Murissage de fruits et légumes à THIAIS (94)

DEMANDE D'ENREGISTREMENT Au titre des ICPE

Compléments demandés par
DRIEE (lettre du 27 fev.2019)

Mars 2019

Figure 1. Vue en plan des voies de circulation internes

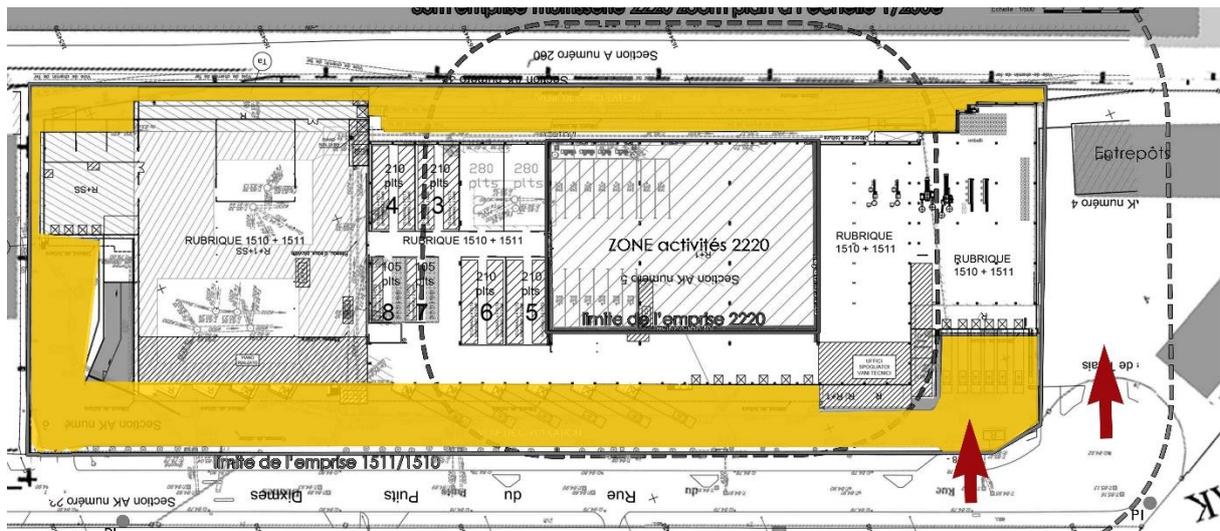
Références	Remarques
<p>Arrêté du 14/12/2013 relatif aux prescriptions générales applicables aux installations relevant du régime de l'enregistrement au titre de la rubrique n° 2220 de la nomenclature des installations classées pour la protection de l'environnement.</p> <p>Article 12</p>	<p>Le plan transmis au 1/500^e ne permet pas de vérifier que le passage autour de l'entrepôt est suffisant pour laisser circuler les engins des services de secours.</p> <p>➤ L'exploitant doit transmettre un plan permettant de s'assurer que le périmètre de passage autour de l'entrepôt permette la circulation des engins des services de secours.</p>

Le site AZ est accessible par un portail au bout de la rue du puits dixmes.

L'ensemble du bâtiment dispose de voies de circulation périphériques sur 3 côtés.

Seul le côté ouest du bâtiment ne dispose pas d'une voie de circulation. Toutefois les secours peuvent utiliser la cour du voisin (parcelle AK N°4). Cette cour est directement accessible par le rond point en bout de la rue du puits dixmes. Le portail d'accès est adjacent à celui de AZ.

Figure 4. Coupes longitudinales chambres de murisserie avec les entrées/sorties d'air

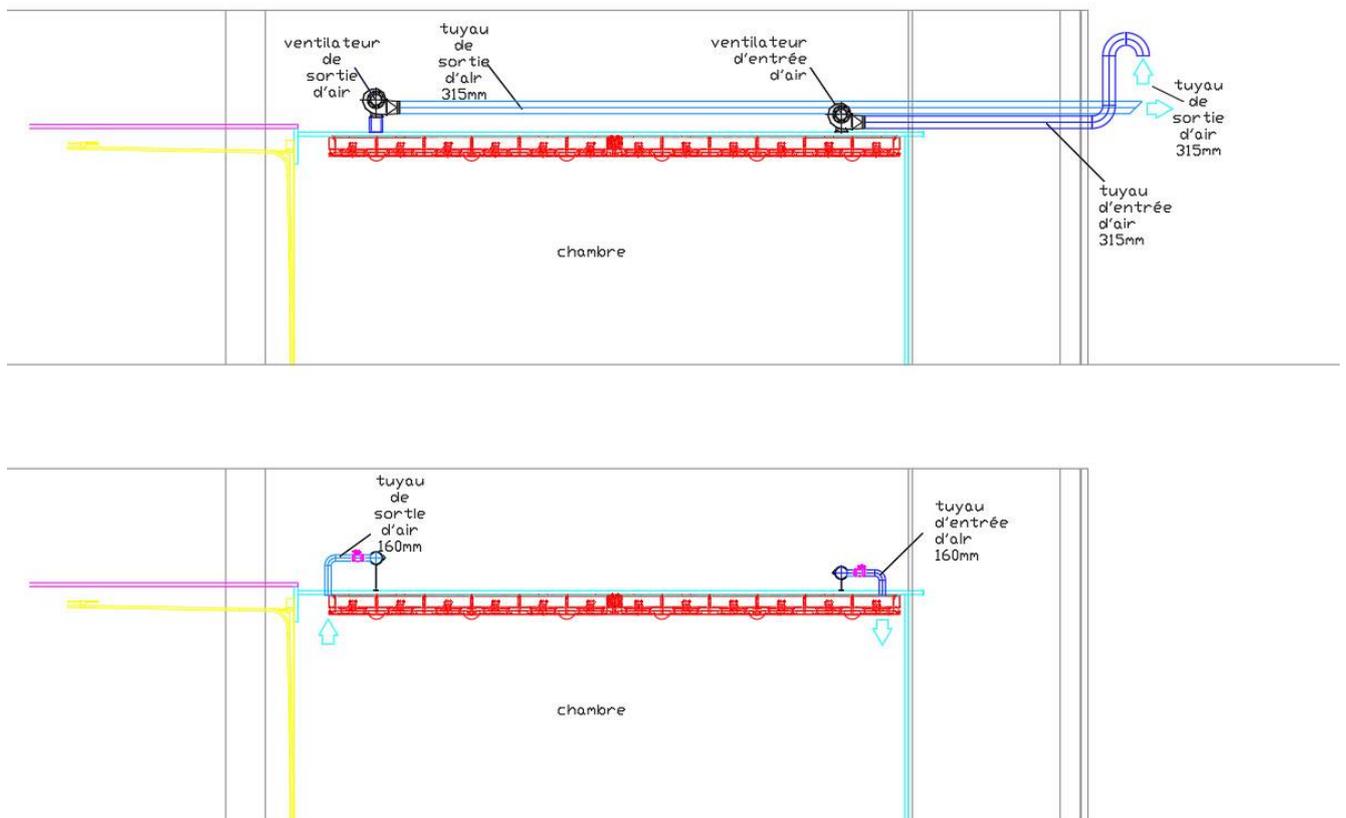
Références	Remarques
<p>Arrêté du 14/12/2013 relatif aux prescriptions générales applicables aux installations relevant du régime de l'enregistrement au titre de la rubrique n° 2220 de la nomenclature des installations classées pour la protection de l'environnement.</p> <p>Article 18</p>	<p>L'exploitant indique que l'air des chambres de mûrissement est évacué par aspiration vers une gaine menant au côté du bâtiment. Or, le débouché à l'atmosphère de la ventilation doit se situer au minimum à 1 m au-dessus du faîtiage.</p> <p>➤ Si cette prescription ne peut pas être respectée, l'exploitant devra faire une demande d'aménagement.</p>

Les gaines permettant l'évacuation de l'air des chambres de murisserie donneront au-dessus du auvent via un tuyau horizontal coupé.

Figure 7. Vidéo surveillance extérieure et intérieure

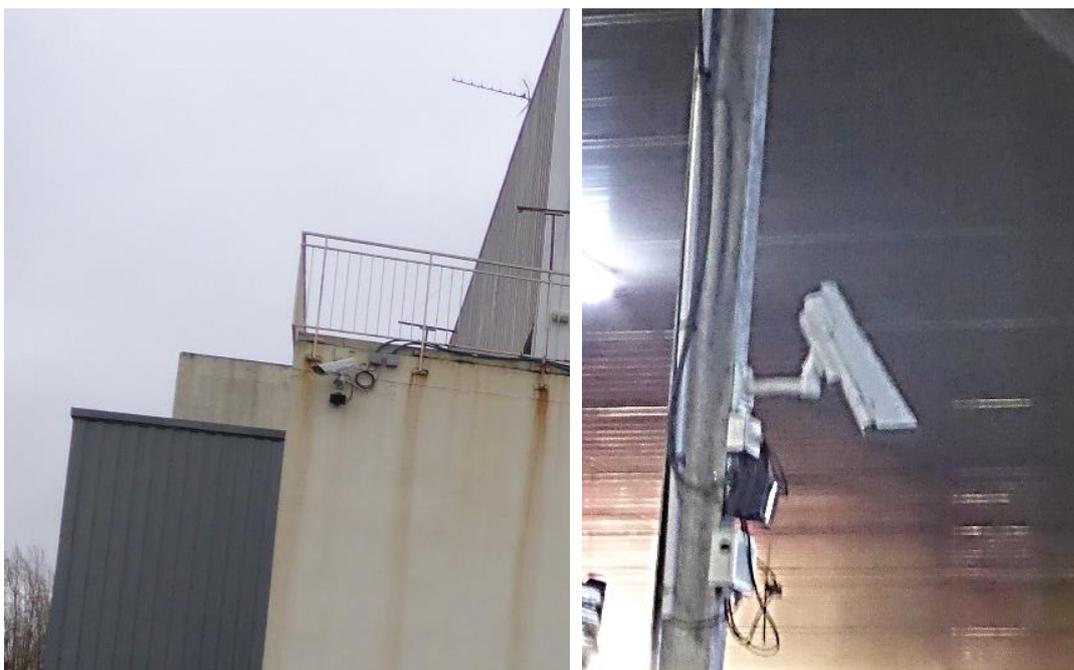
Références	Références	Remarques
Arrêté du 14/12/2013 relatif aux prescriptions générales applicables aux installations relevant du régime de l'enregistrement au titre de la rubrique n° 2220 de la nomenclature des installations classées pour la protection de l'environnement.	Article 21	L'exploitant n'identifie pas le chef d'entrepôt désigné comme personne référente de l'installation. De plus le dispositif prévu pour restreindre l'accès des personnes extérieures à l'installation (grille, contrôle d'accès...), n'est pas décrit. ➤ L'exploitant doit nommément identifier l'ensemble des personnes désignées comme référentes de l'installation et décrire le dispositif prévu pour restreindre l'accès des personnes extérieures à l'installation.

Le site est équipé de caméras de surveillance.

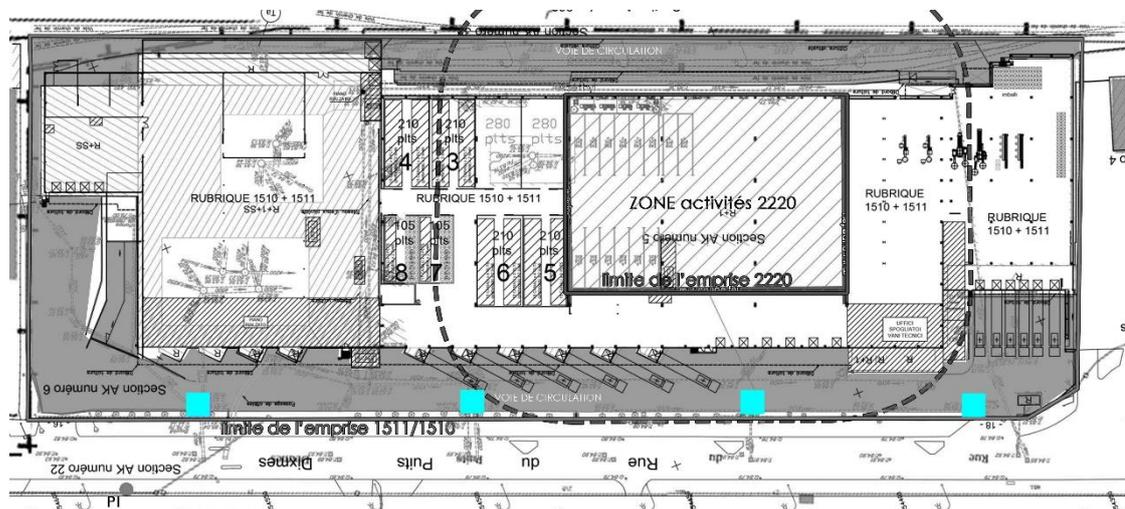
Références	Remarques
Article 32	Des rejets d'hydrocarbures sont possibles du fait de la circulation des véhicules de transport de marchandises sur le site, or la présence d'un séparateur-hydrocarbure n'est pas mentionnée. ➤ L'exploitant doit préciser si le site est équipé d'un séparateur-hydrocarbure.

Actuellement les eaux de voirie sont collectées via des avaloirs et rejetées dans les réseaux de la zone d'activités de Senia dans la rue du Puits Dixme.

Il est prévu au cours des années 2019-2020, d'installer sur chacun des points de raccordement au réseau de la ZA Senia, 1 séparateur hydrocarbures muni d'une vanne de barrage, soit un total de 4 séparateurs hydrocarbures avec vannes de barrage.
